Modulo per la presentazione delle osservazioni per i piani/programmi/progetti sottoposti a procedimenti di valutazione ambientale di competenza statale

ID: Codice procedura (ID_VIP/ID_MATTM):10844

Impianto per la produzione di energia elettrica da fonte eolica, costituito da 6 aerogeneratori della potenza complessiva di 37,2 MW, un sistema di accumulo da 25 MW e relative opere connesse in località "Rempillo" nel comune di Pitigliano (GR).

TESTO DELLE OSSERVAZIONI

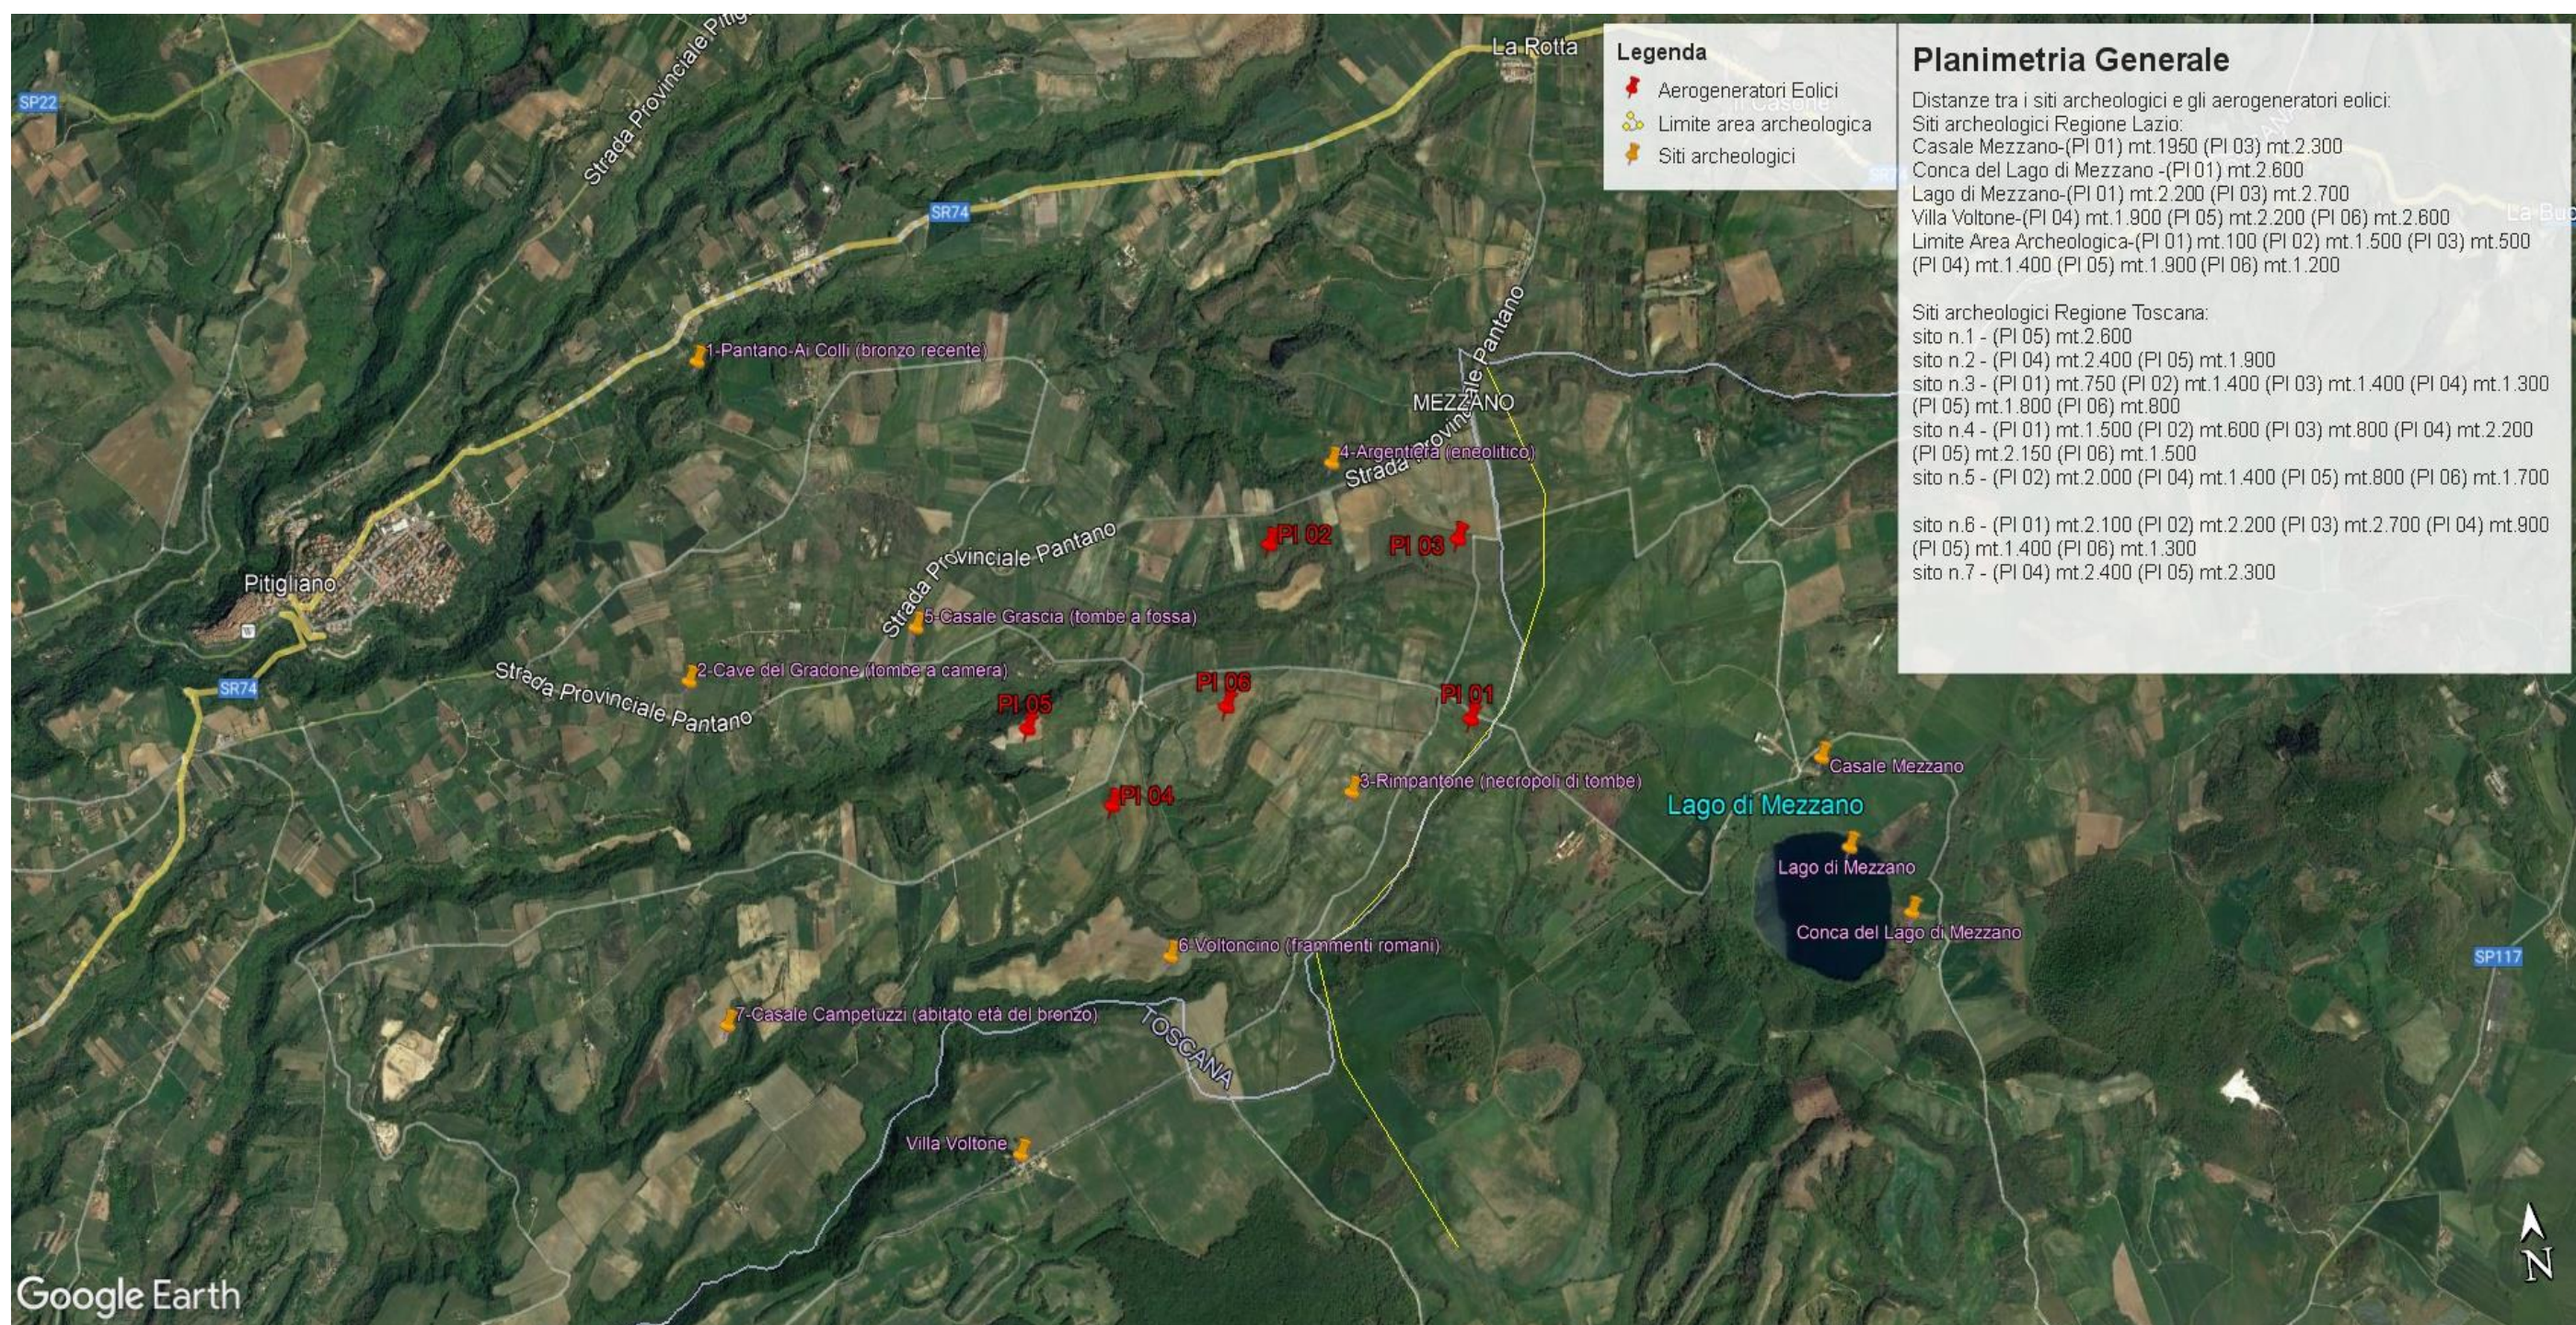
Inoltre, la zona in cui insisterebbe l'impianto eolico industriale Rempillo è compresa nelle fasce di rispetto di 3 km di diversi beni archeologici tutelati dalla parte II del Codice dei Beni Culturali (vedi Allegato, immagine n. 3). Inoltre le pale P04 e P05 ricadono all'interno di un'area archeologica che la Proponente vorrebbe cancellare per il semplice fatto che non è riportata nel documento regionale ma nel documento provinciale come meglio dettagliato nell'Osservazione n. 5. Alla luce di quanto documentato appare chiaro quindi che la collocazione dell'impianto non ha tenuto conto alcuno dei vincoli dell'area nella quale è stato progettato e l'inserimento dell'impianto eolico nel paesaggio e sul territorio non è corretto (Allegato IV delle Linee guida nazionali di cui al D.M dello Sviluppo economico del 10.09.2010).

In sintesi, visti l'art. 20 comma 8 lettera c) quater del D.Lgs n 199/2021 e le Linee guida nazionali appena citate, considerato l'enorme impatto dell'impianto eolico industriale denominato “Rempillo” sulla zona paesaggistica di notevole interesse pubblico ben individuata nelle immagini n.1 e n. 2 e sui Beni Culturali evidenziati nell' immagine n. 3 dell'Allegato alle presenti Osservazioni, per la collocazione delle pale P04 e P05 direttamente all'interno del perimetro di un'area archeologica e per gli impatti anche sull'area intermedia e vasta dei pregiati territori laziali della Tuscia settentrionale e in particolare di quelli del pitiglianese ricco di emergenze agricole, naturalistiche, storiche e archeologiche del periodo etrusco ma non solo, si chiede che venga negata l'autorizzazione all' insediamento dell'impianto eolico denominato “Rempillo”.

Immagine n. 4 Situazione di saturazione da impianti FER nella provincia di Viterbo. Non sono riportati gli impianti fotovoltaici e agrivoltaici che hanno inciso per buona parte nel cumulo di impianti FER per superare già nel 2023 gli obiettivi del PNIEC assegnati alla Regione Lazio per il 20230.

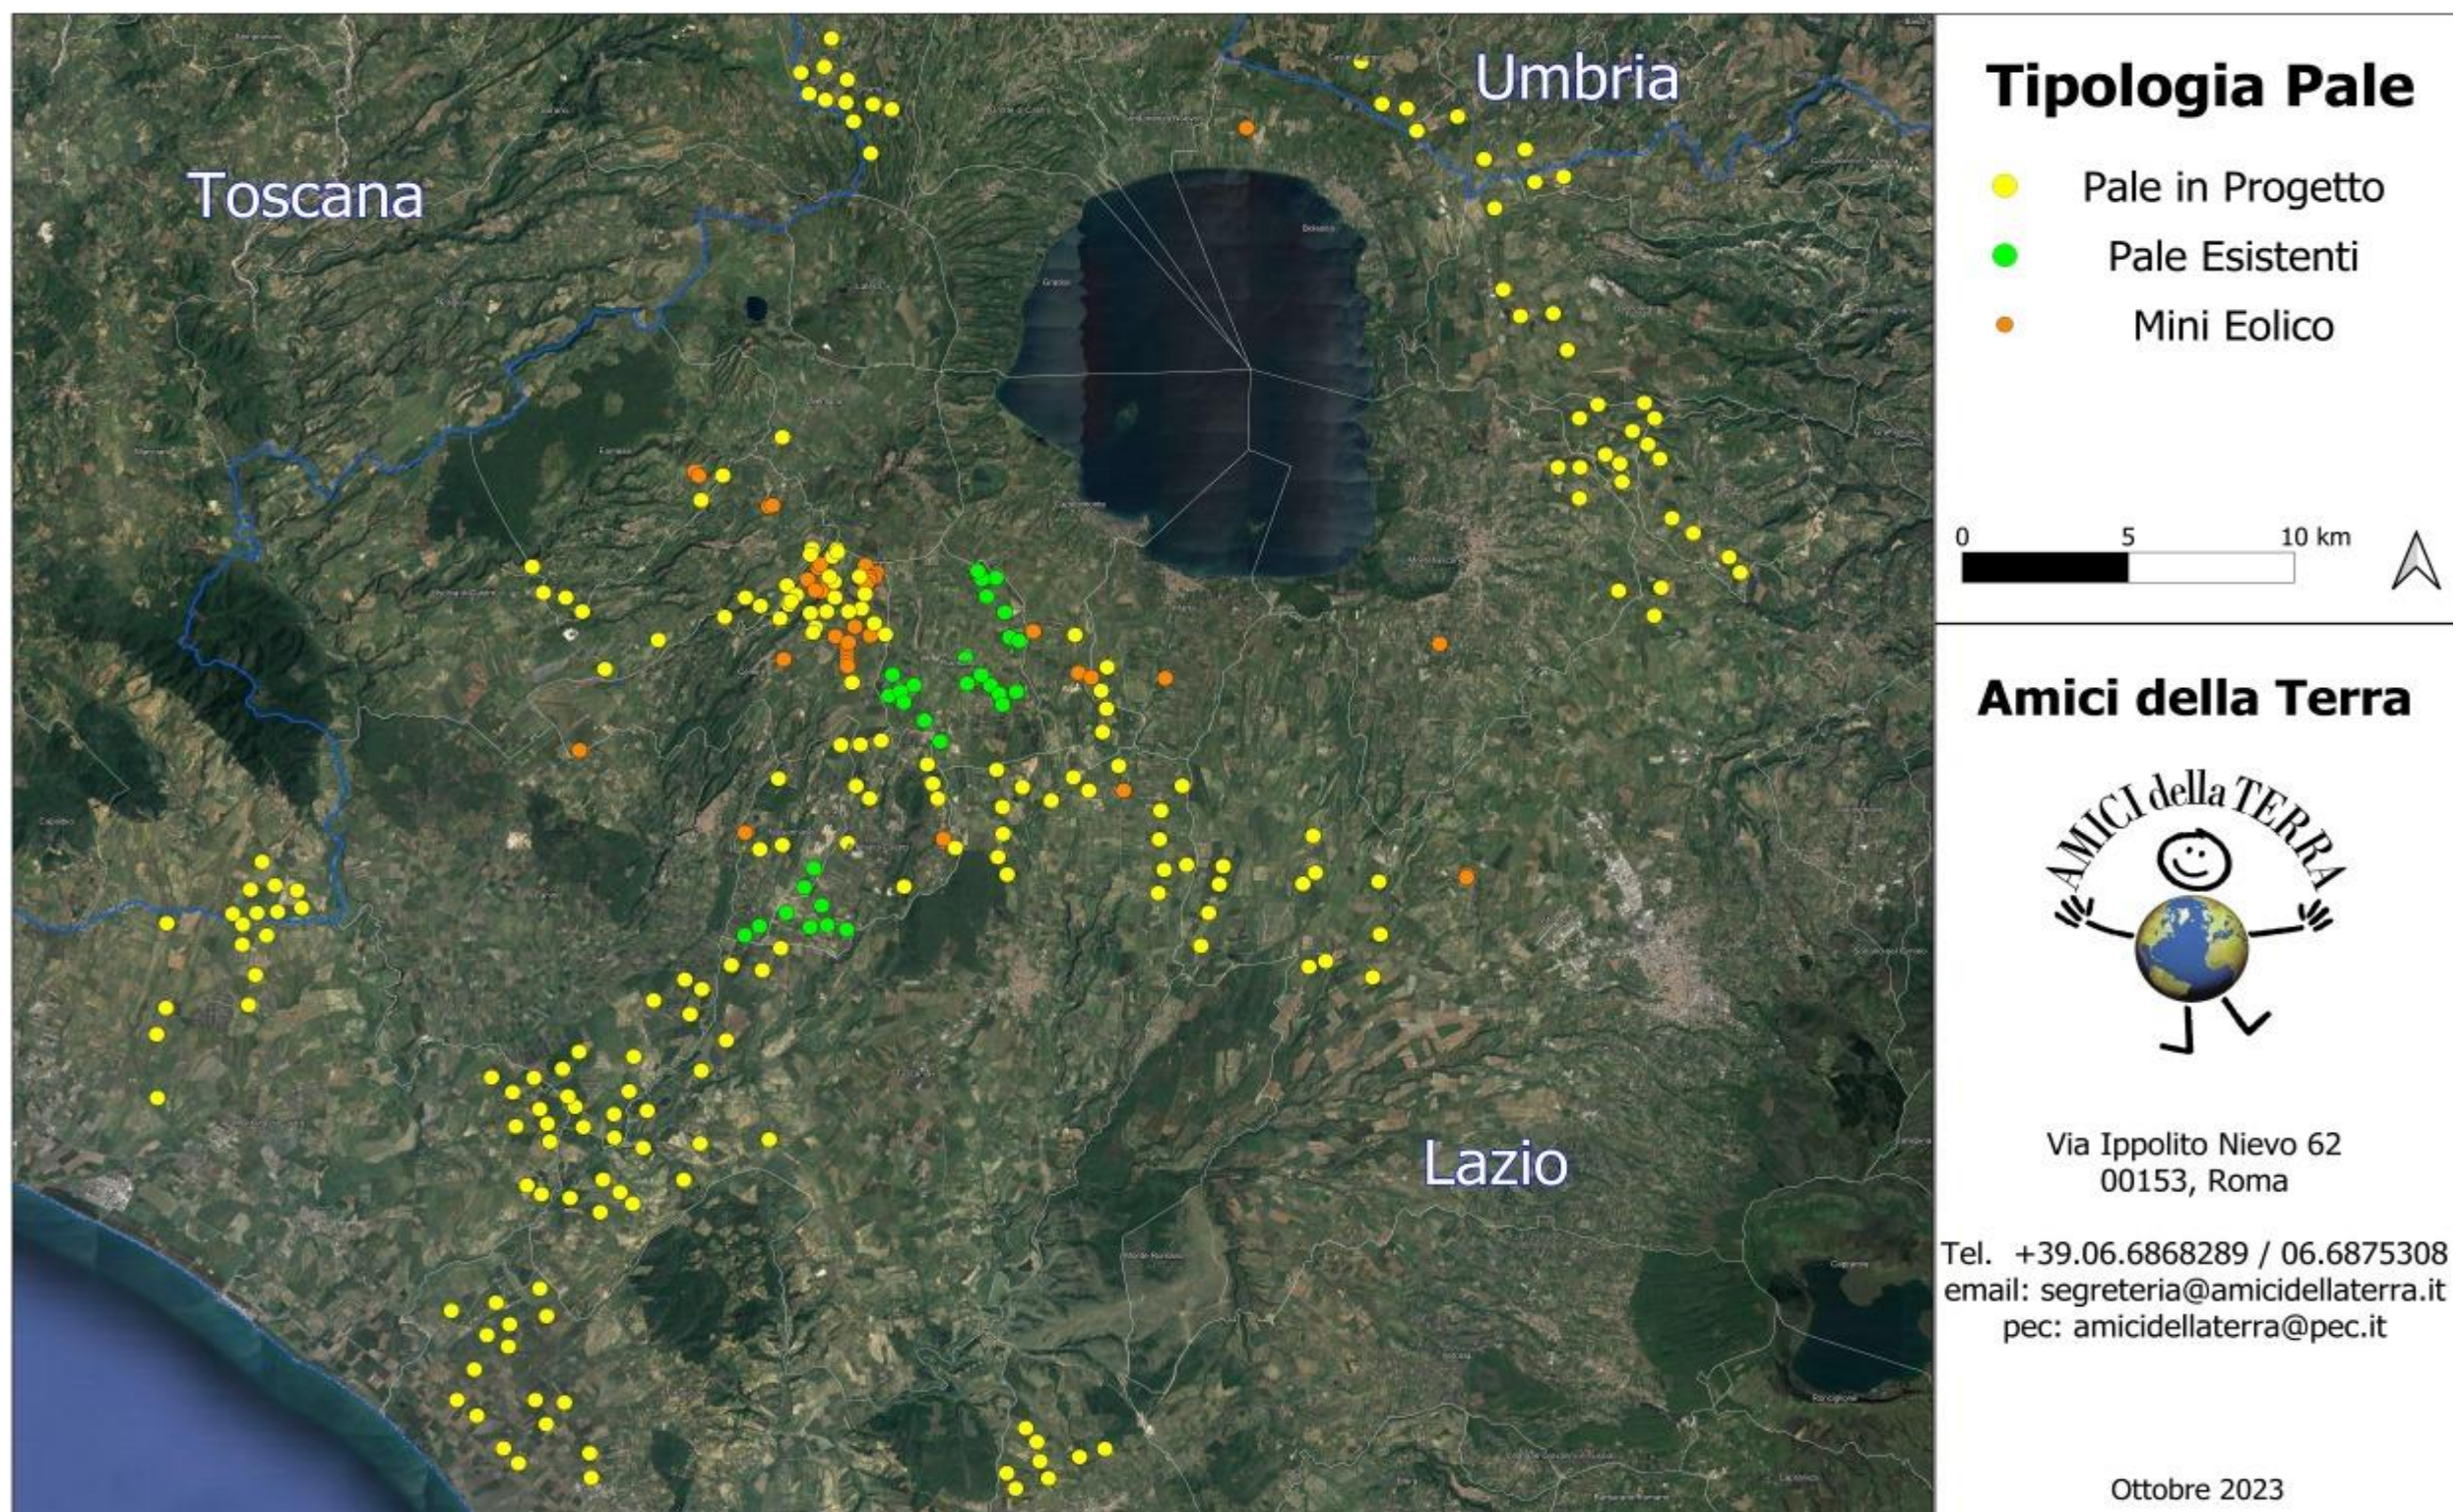
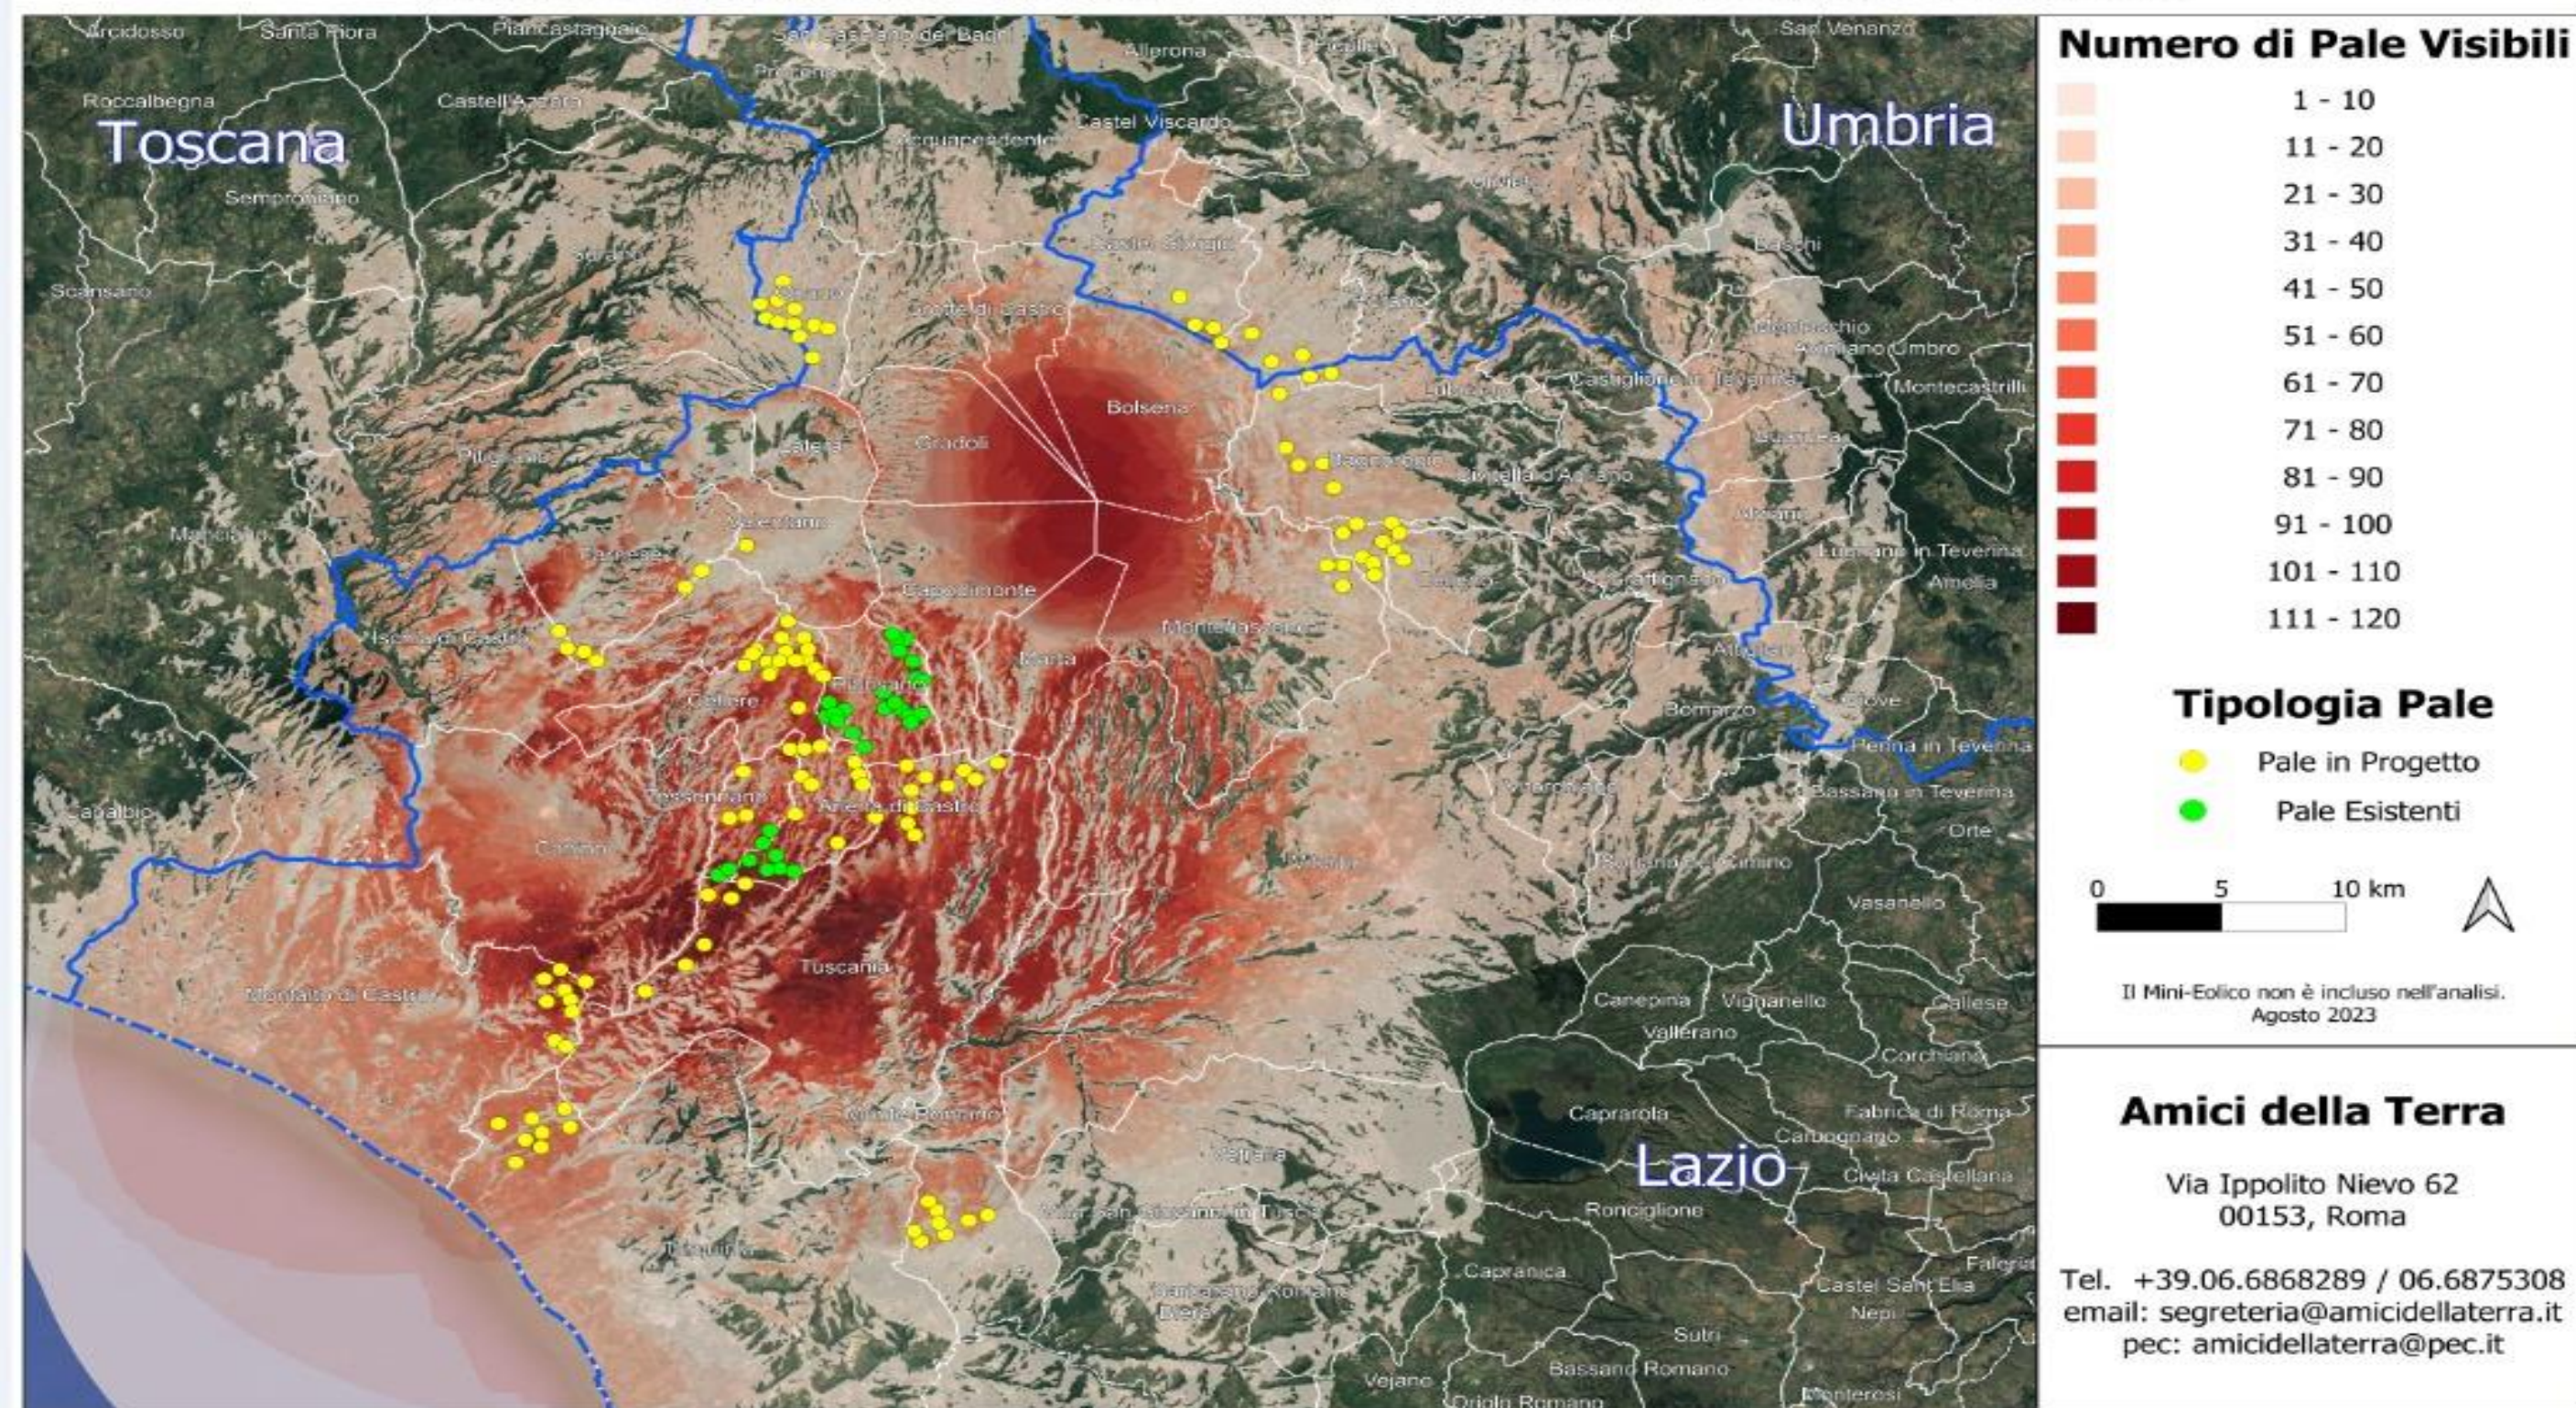
nn. 1 e 2 e crea anche degli impatti negativi anche sui beni naturalistici come verrà dettagliato nell'Osservazione n. 4. Inoltre andrebbe a sommarsi al già enorme cumulo di impianti eolici e fotovoltaici e geotermici che già creano una elevata criticità ambientale nella provincia di Viterbo e interferiscono anche con il territorio toscano come si può vedere dalle immagini nn. 4 e 5 dell'Allegato n. 1.
